ОБЩИНА КРИВОДОЛ ОБЛАСТ ВРАЦА

Изх. № ОП-1 (4)

Относно: Запитване по документацията за участие в открита процедура за възлагане на обществена поръчка с предмет „Рехабилитация на обществени зелени площи – паркове, детски градини и съоръженията към тях – с. Краводер, Община Криводол” – ОП-1/2013 с уникален номер в АОП: 516154

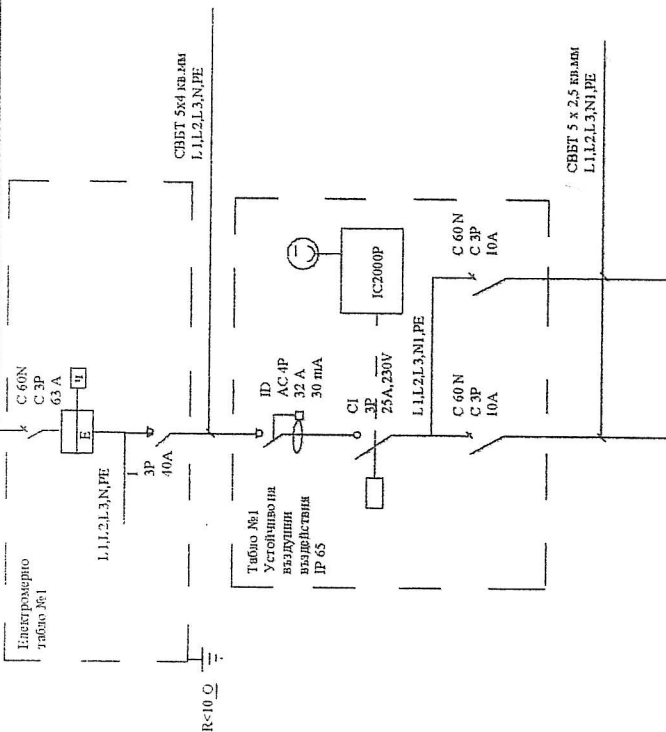
Въпрос 6: В раздел ЕЛЕКТРО, позиция 51 от Приложение № 1 към Образец № 22-1 Количествени сметки е предвидено: ДОСТАВКА И МОНТАЖ НА ЕЛ.ТАБЛО КОМАНДНО. Бихте ли дали схема на ел. таблото?

Отговор 6: Прилагаме схема на ел. таблото.
